**Comune di Agliana**

Servizio Urbanistica e Edilizia Privata

OSSERVAZIONE**116****ISTRUTTORIA OSSERVAZIONE REGOLAMENTO URBANISTICO****DATI GENERALI**

REGOLAMENTO URBANISTICO MODIFICATO

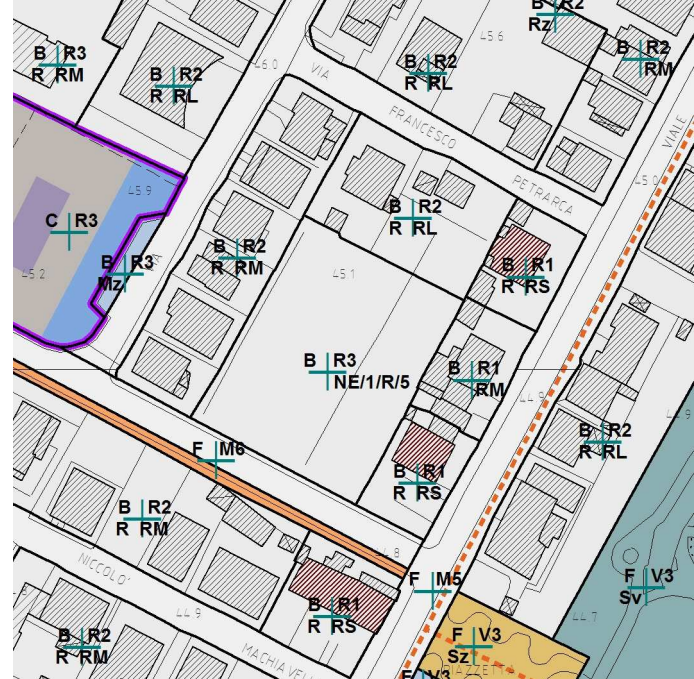
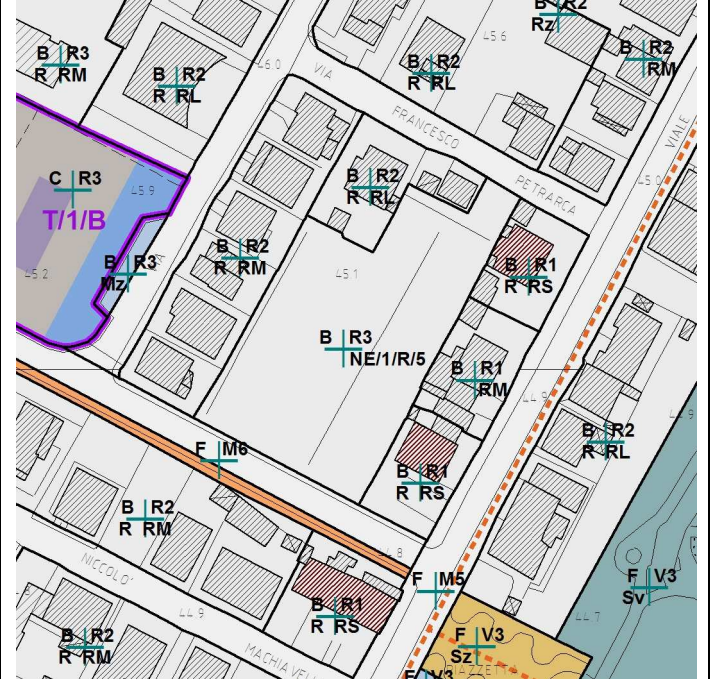
<input checked="" type="checkbox"/> AL REGOLAMENTO	<input type="checkbox"/> ALLA VALUTAZIONE
Inserire tutta la particella di proprietà nel lotto di completamento previsto Permettere la realizzazione di appartamenti e non solo di villette Permettere la realizzazione per stralci dell'intervento Restituire al lotto la potenzialità edificatoria del PRG	
<input checked="" type="checkbox"/> SENZA RICHIESTA IN SUBORDINE	<input type="checkbox"/> CON RICHIESTA IN SUBORDINE
-

Dare accesso ai futuri fabbricati da via Petrarca
La diminuzione di indice comporta danno economico all'impresa

Se la domanda di omogeneizzazione della disciplina edilizia da attribuire alla indivisa particella appare condivisibile e incrementa sostanzialmente le potenzialità del lotto, la proposta di restituiregli completamente l'indice di PRG non è compatibile con i principi dell'atto in formazione, che risulta una sua completa riscrittura sulla base del sovraordinato Strumento comunale, fondato sui presupposti di sostenibilità delle trasformazioni.

- 1) Vedi estratto planimetrico allegato;
- 2) Correggere all'articolo 2.3.1.5 la seguente scheda d'intervento fra quelle della UTOE 1:

NE/1/R/5	Via Mallemort			
Dimensionamento	SF = 3.688 mq	H < 7,50 ml	SC < 922 mq	SUL < 1.106 mq
Destinazione	Residenziale			
Intervento	Intervento per Edificio a Schiera o in Linea con due livelli utili			
Opere	Realizzare un parcheggio frontistrada			
Fattibilità	Geomorfologica F1	Sismica F2	Idraulica F1
